## 改善箇所説明図

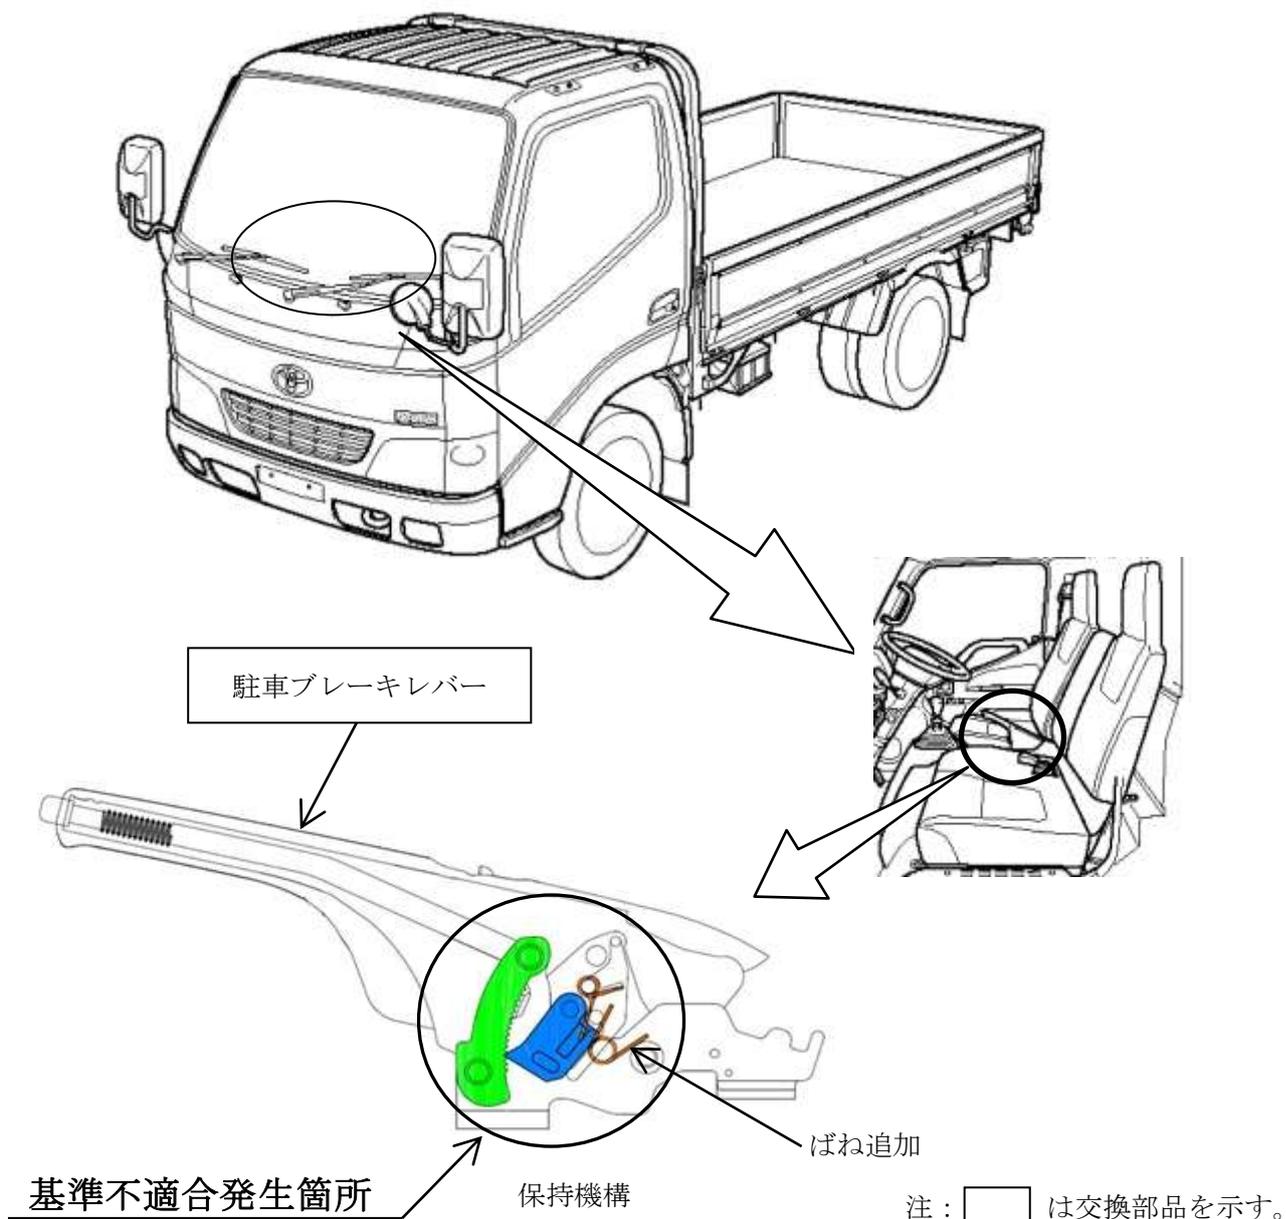
手動式駐車ブレーキレバーにおいて、保持機構のばね力が不適切なため、レバーを引き上げた際に保持用ギヤの歯先同士がすり合った状態で保持されると、振動等が加わった場合につり合いが外れ、当該レバーが解除されることがある。そのため、駐車制動力が低下し、最悪の場合、駐車状態の車両が動き出すおそれがある。

全車両、駐車ブレーキレバーを対策品に交換する。

識別：改善済車両には車台番号打刻2桁目の下段に黄色ペイントを塗布する。
